RELATÓRIO DE FISCALIZAÇÃO AGENERSA/CASAN Nº 415/2025

PROCESSO	SEI-480002/000796/2025		
CONCESSIONÁRIA	Águas do Rio	BLOCO	1
REPRESENTANTES DA CONCESSIONÁRIA	Renato Oliveira (Coordenador de Operações) Rafael Botelho (Coordenador de Operações) Carlos Eduardo Duarte (Gerente de Operações) Eric Siqueira (Analista Ambiental) Carlos Miguel Telles (Líder de Operação)		
UNIDADE/OBRA FISCALIZADA	(ERES) 39 - Pôr do Sol		
ENDEREÇO DA UNIDADE/OBRA FISCALIZADA	Itaocara, RJ, 28570-000		
TIPO DE FISCALIZAÇÃO	Programada		
OBJETIVO DA FISCALIZAÇÃO	Verificar as condições de operação e manutenção das unidades		
MOTIVO DA FISCALIZAÇÃO	Cumprimento do Contrato de Concessão, cláusula 21 e Art. 16 do Anexo X		
PERÍODO DE FISCALIZAÇÃO	04/11/2025

No dia 04 de novembro de 2025, a equipe de fiscalização da AGENERSA realizou uma Vistoria Anual Programada na Estação de Reservação (ERES) 39 - Pôr do Sol, conforme solicitado no processo SEI-480002/000796/2025 e em conformidade com a Deliberação AGENERSA nº 4216/2021,

Foto 02: Vista do reservatório sem isolamento e restrição de acesso.

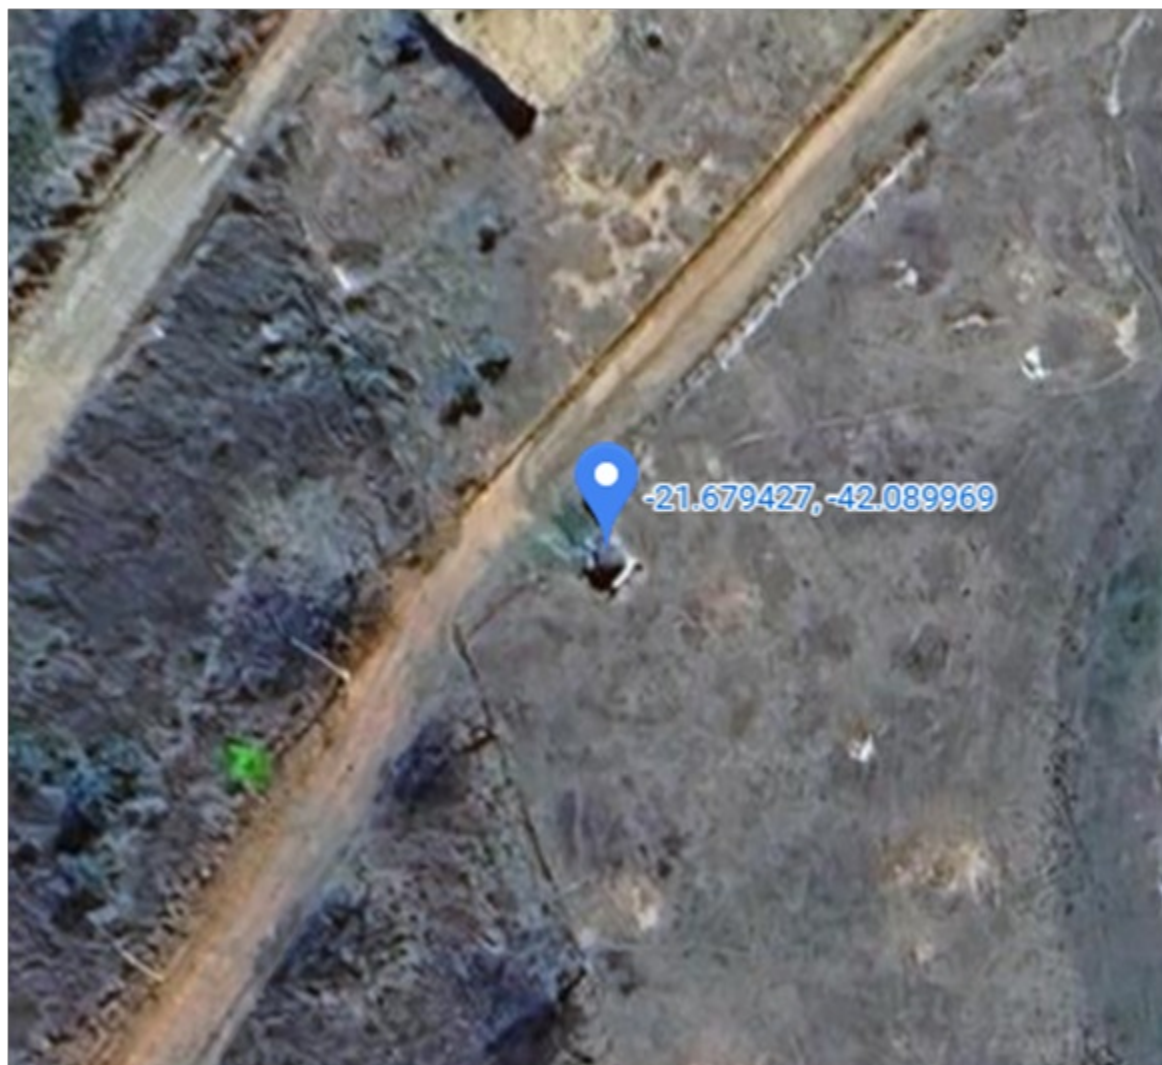
O reservatório não possui isolamento e restrição de acesso.
